两栋分开，中间采光，后部连厅

两栋楼各向外移1米，单栋尺寸不变，总宽29.6米，上层恢复2米间距；一层保留2×5.6米后部连接厅，餐厅南侧仍开敞。南端5米花窗墙连接实体外墙，天井围合且露天。原柱位保留，柱身与墙同色；两端各新增南端转角柱，贯通首层至屋顶；取消二层露台8处多余柱段。勒脚连续包过窗下与柱脚，门口断开。

一层：走廊围护与天井入口

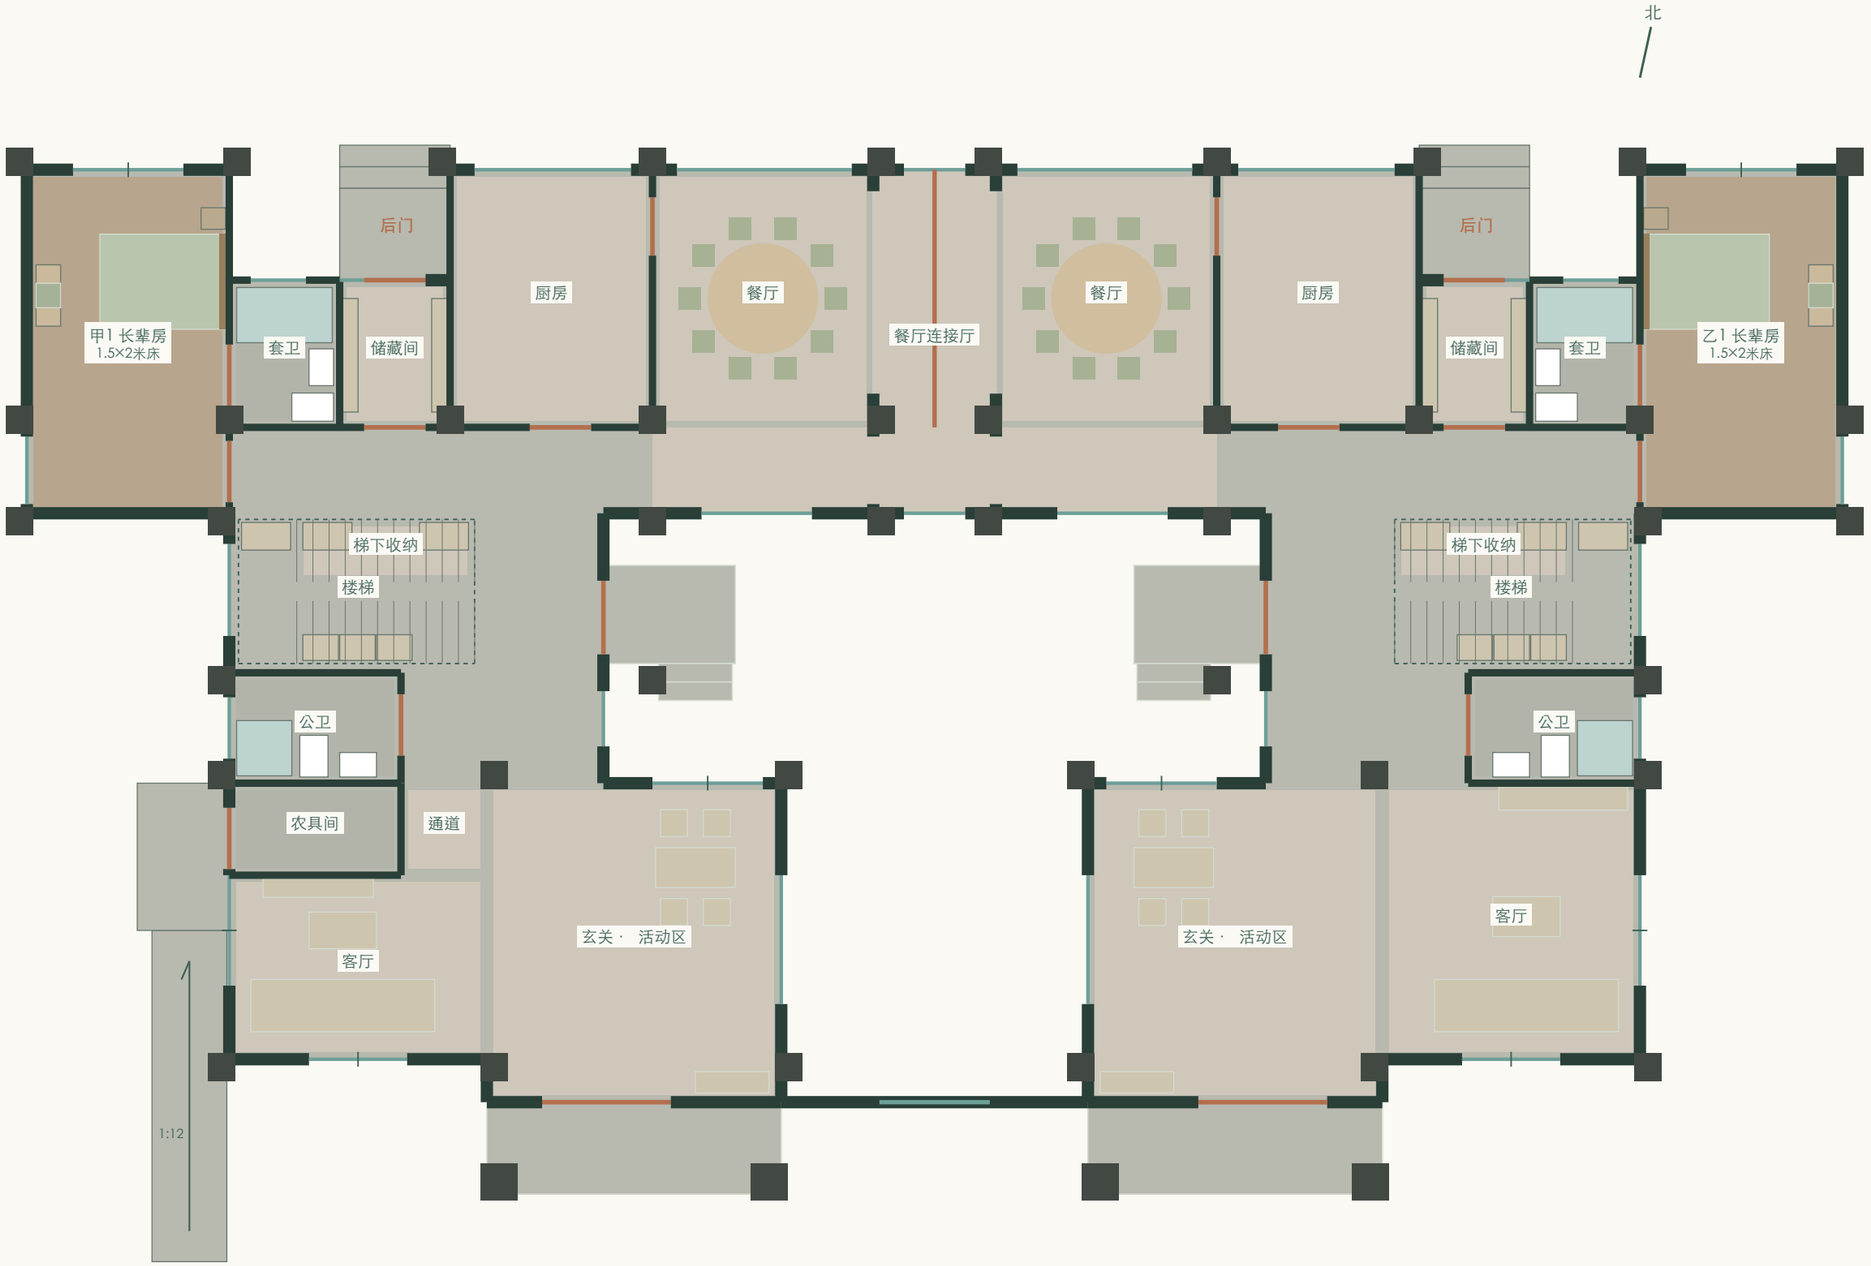
玄关、客厅、楼梯不设分隔门墙；卫浴、外墙、后门及院墙保留。

长辈房、厨房与四处卫浴保留，卧室不新增朝天井的洞口。

每户1.20米双扇外开天井门；2.15米平台，门外模型净深约1.55米；三级150毫米台阶转向南侧。

天井门旁两侧窗改0.90×1.35米固定玻璃，窗台1.10米、窗头2.45米，与门头齐平；中央南窗沿用原分格。

两餐厅经后部连接厅连通，中央4.20米活动屏风可整块移走；取消隔断线上的短墙与横挡墙，地面同标高连铺，春节两桌20人同餐。

两端侧墙各三柱，新增南端柱贯通；甲户后角设4.2平方米农具间，乙户恢复完整客厅；两户均保留厨房旁储藏间。

二层：有顶走廊围合，露台保持敞开

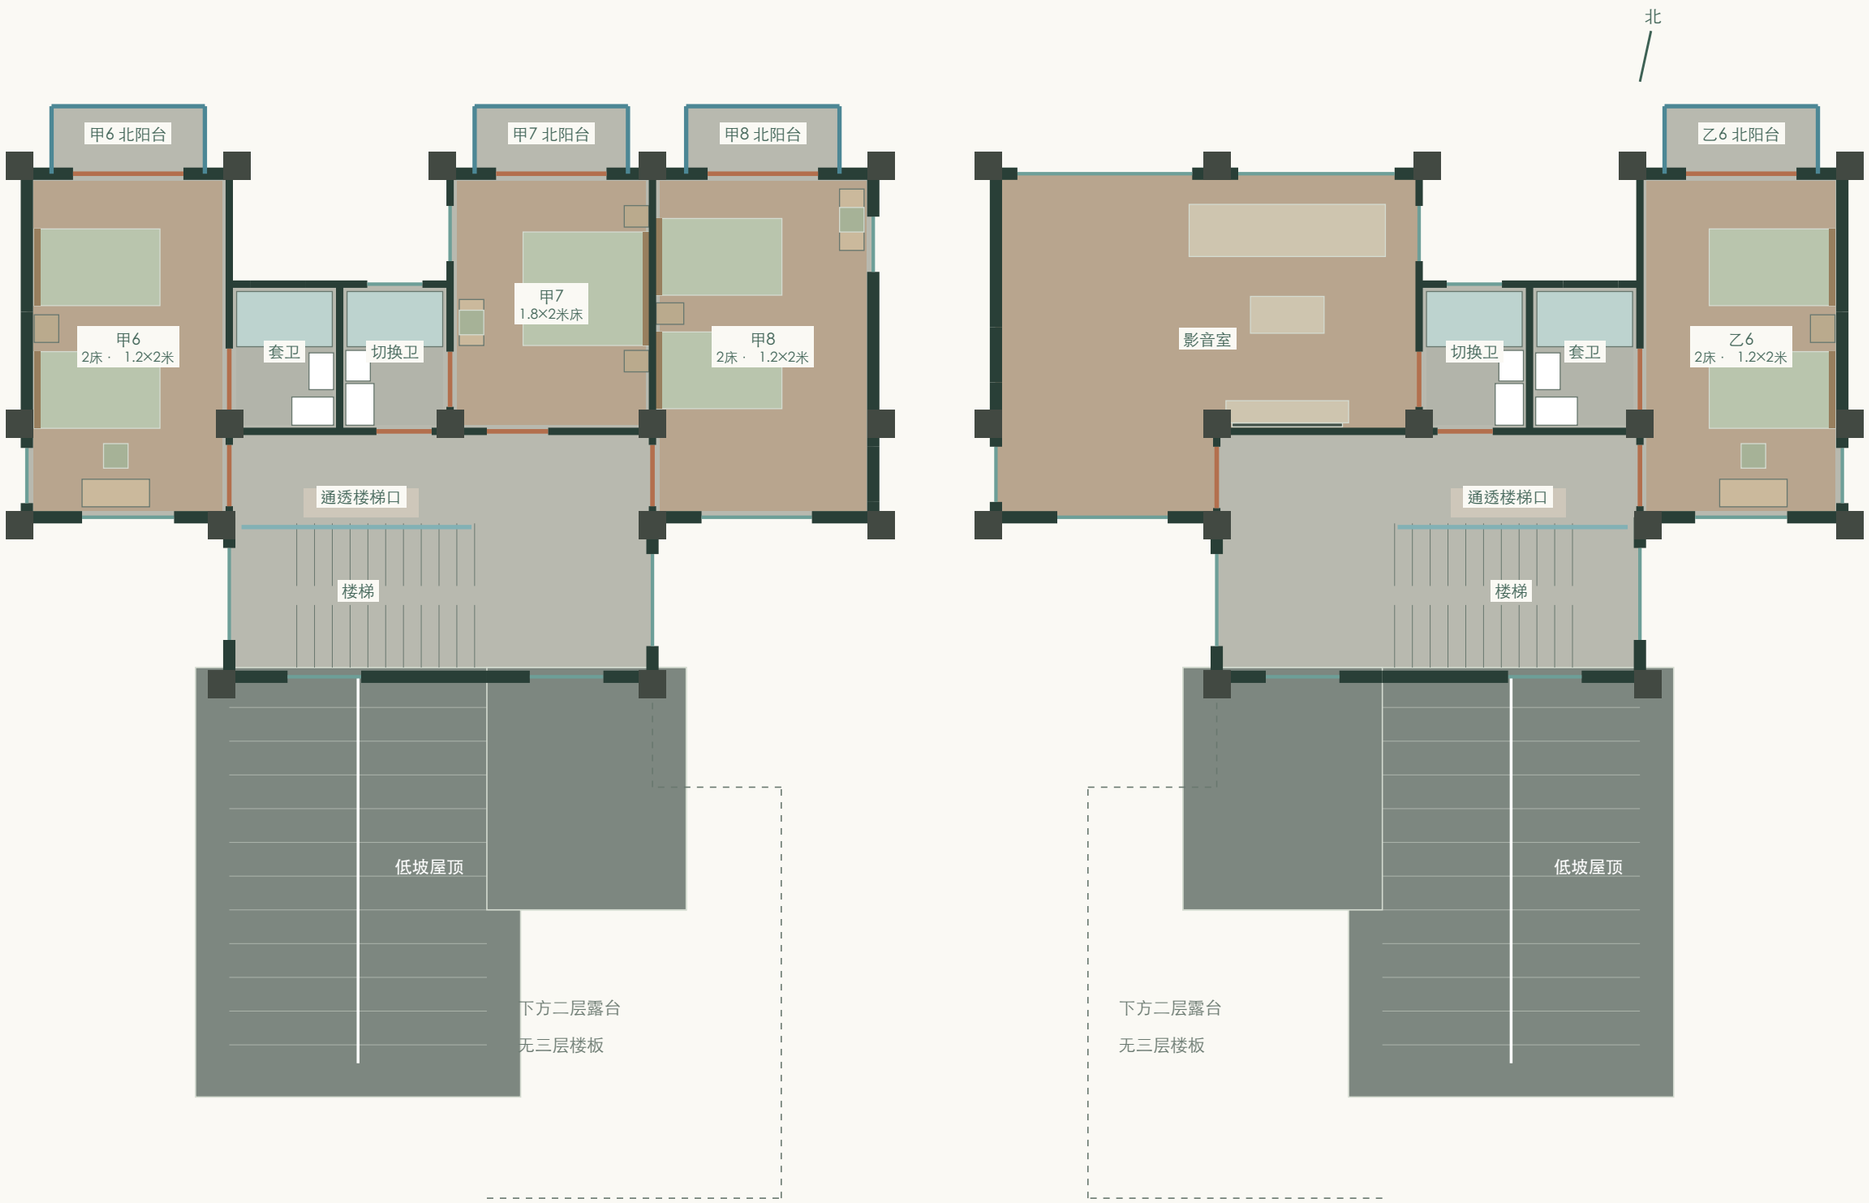
四处门位按黑色标记调整；转折通道延伸屋顶补齐，套卫保持独立。

8间卧室保留；甲5、乙5旧入口及短隔墙拆除，套卫门墙保留。

卫浴旁侧门1.00米进卧室，南端1.10米门进洗衣间，再由0.90米门通露台；北端原露台门墙取消。

侧走廊窗同步高窗与窄开启扇；中央南向六窗加高，大固定玻璃配0.45米开启扇。

转折通道由低坡内翼补顶，天井侧恢复墙，前露台保留矮基座金属栏杆。

前套卫、后排可切换卫浴及其双入口保留；露台不放室内电视。

天井走廊窗：主玻璃固定，窄扇通风

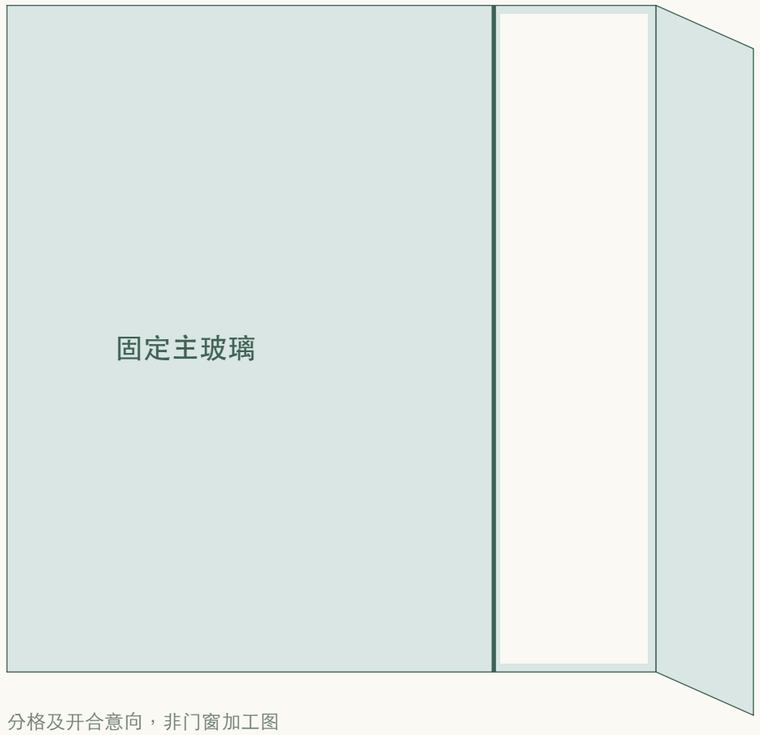
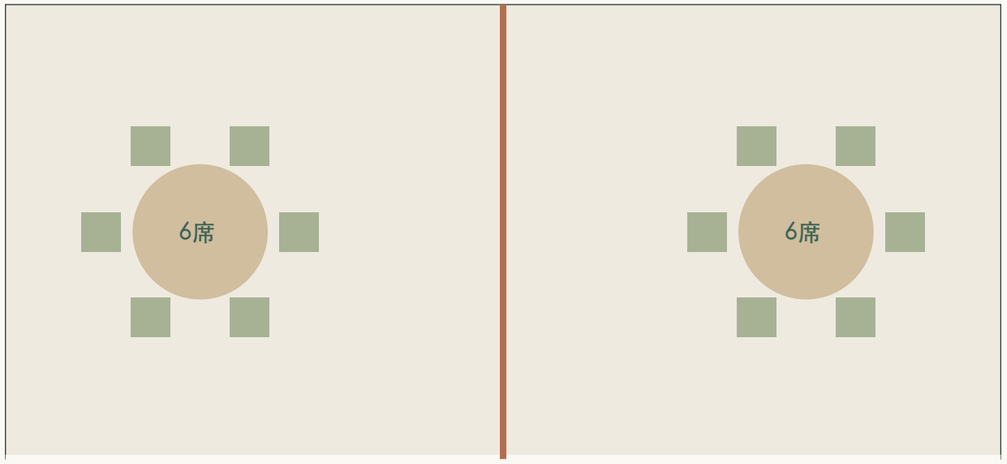
原洞宽1.80米，统一加高为1.85米；窗台1.00米、窗头2.85米，把手中心约1.50米。

一至三层后排朝南、朝天井的6扇窗采用同一比例；两户开启扇在外侧边缘镜像布置，形成安静、连续的竖向节奏。固定主玻璃保持不动，网页点击只开启窄扇。

二层洗衣、一层梯下半开放收纳

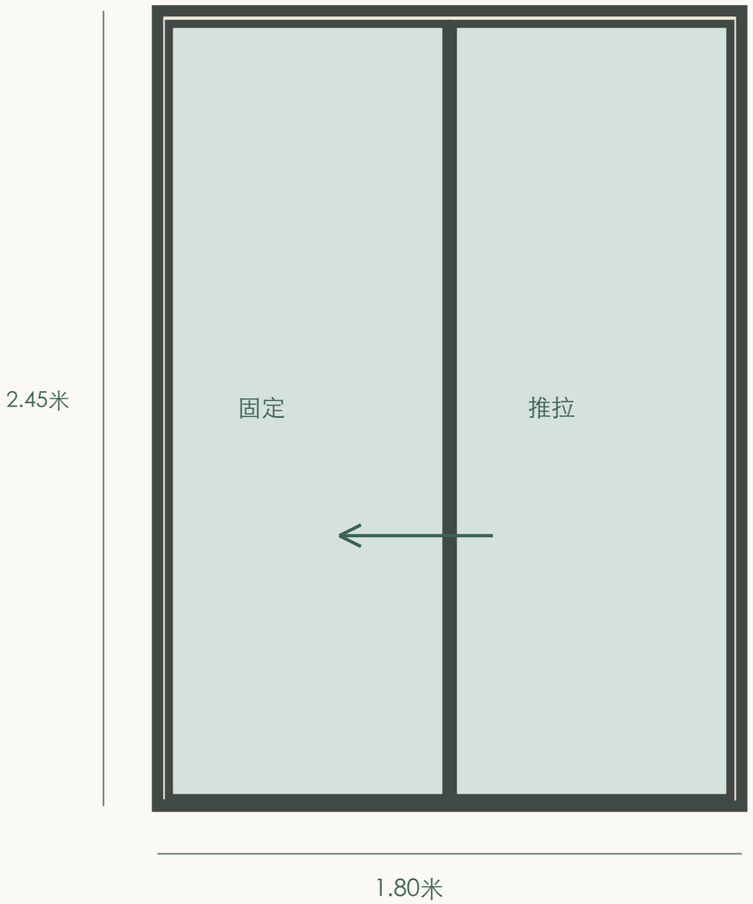
洗衣间：每户二层露台北侧约4.59平方米，走廊与露台各一门；设备、门扇和侧窗保留。轻质围护、设备荷载、防水与排水须联合设计。

梯下收纳：取消门与整面封墙，北侧原楼梯隔墙同步取消，中央1.10米入口敞开。低处阶梯式带门柜，高处开放搁架，两侧浅灰橡木格栅轻遮挡；低矮处只放物品，不作站立通道。

卧室北侧门窗：整幅玻璃，同高细框

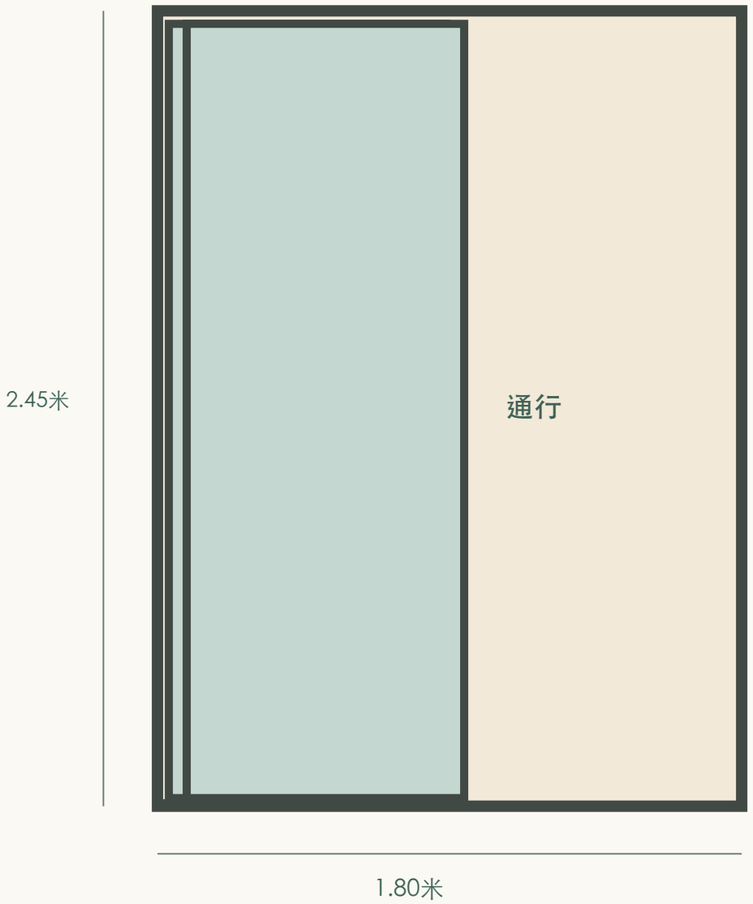
10组统一为1.80×2.45米通高推拉门；靠书桌侧固定，开启侧向其收拢。

设计：整组同高、统一外框，仅留一道中央接缝，玻璃一直延伸至低轨。每间房按书桌位置镜像设置固定侧，推拉不占用室内及1.10米深阳台的门扇回转空间。

一层：农具、干储分开，生活动线保持敞开

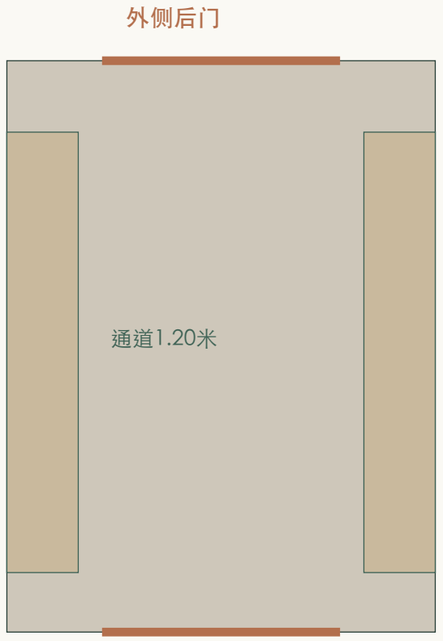
甲户设农具间约4.20平方米；两户各设储藏间约4.32平方米，乙户恢复原客厅。房屋轮廓不变。

只取甲户客厅后部外侧角落，甲户电视移到新增隔墙前；乙户该处恢复客厅，取消农具外门、平台与缓坡。农具从甲户侧院进出。

门外平台1.50×2.40米。推车缓坡净宽1.10米、长5.40米，跨越450毫米高差。

利用厨房旁原空置服务区，保留室内入口，北端新增外后门和高位通风窗；两侧约300毫米深搁架，中间1.20米模型通道。外门后为1.50米深平台与三级150毫米台阶。

连接厅固定景窗

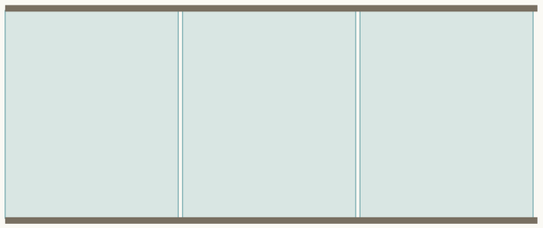
连接厅前、后各一片固定玻璃，窗台0.55米、窗头2.95米；细框、无把手，不能点击开启。

三楼取消楼梯北侧整面隔墙；透明栏杆沿梯洞边设置，旁侧上楼出口保持敞开。走廊外墙、原柱和楼梯固定窗保留。

三楼影音室：向天井侧南扩为L形

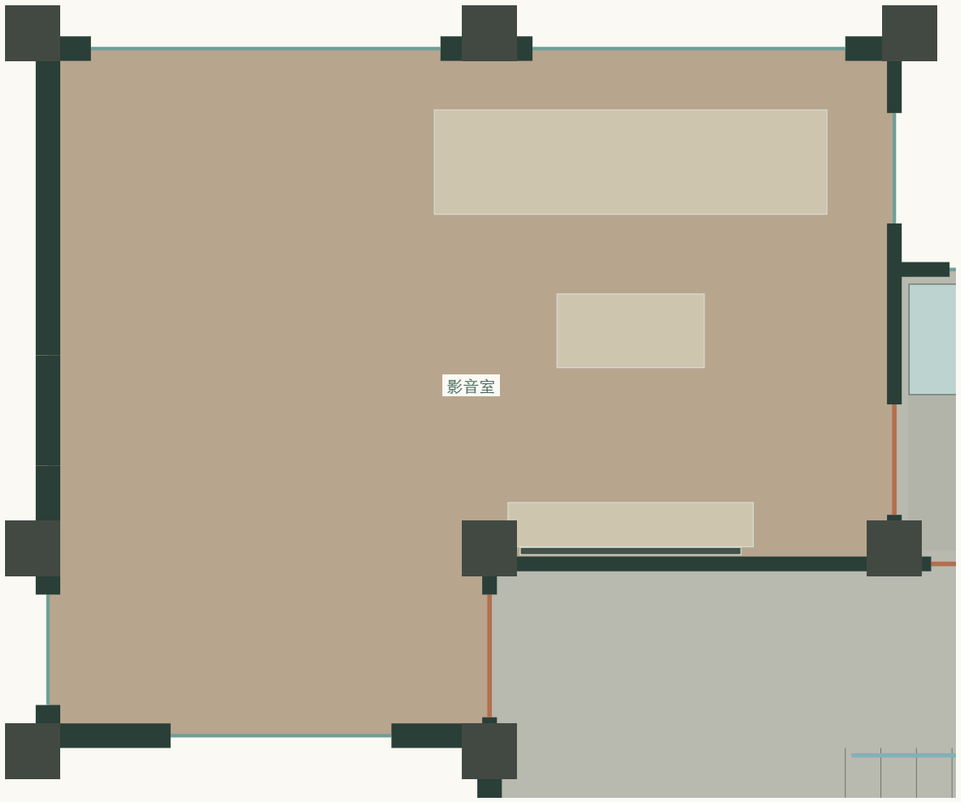
原约28.98平方米，增加约5.04平方米至34.02平方米；沿前排两柱围合，右侧公共走廊保留。

1. 拆旧南墙靠天井约3.60米的一段及原门；两柱之间形成新的南向围护，转角侧墙闭合，影音室保持独立。

2. 南窗恢复原1.80×1.85米分格，窗台1.00米、窗头2.85米；固定主玻璃配0.45米外开窄扇。其余5扇后排南向高窗沿用原分格。

3. 新入口位于转角侧墙，门洞1.00米，向影音室内开，避开楼梯到达及公共卫浴通道。

4. 电视贴右侧保留实墙，沙发与电视对正；原北向四折大窗、可切换卫浴及其双入口保留。

5. 不增楼板，不改屋顶或柱位；扩入部分由原楼板与主屋面覆盖。拆墙性质、梁下净高及新增围护荷载须正式核定。

9间侧卧室：沿柱线改门，纳入走廊尽端

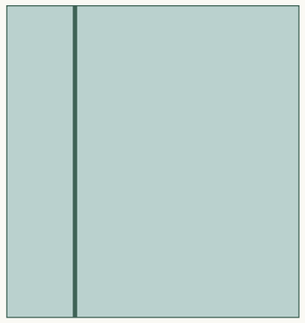
二层平面作为示例；一层2间、二层4间、三层3间。建筑外轮廓、原柱和外窗保留。

绿色区域每间进深1.40米，来自原有顶走廊尽端；不新增建筑外轮廓。

新侧门洞口暂按1.00×2.35米；南侧铰接，向卧室内开，门口地面平接。门框安装后的实际净宽、柱边收口及五金须正式深化。

甲1／2／6：x=3.30米；乙1／2／6：x=26.30米。

甲4／8：x=10.20米；乙4：x=19.40米。

各新门y=11.28～12.28米；隔墙暂按120毫米。
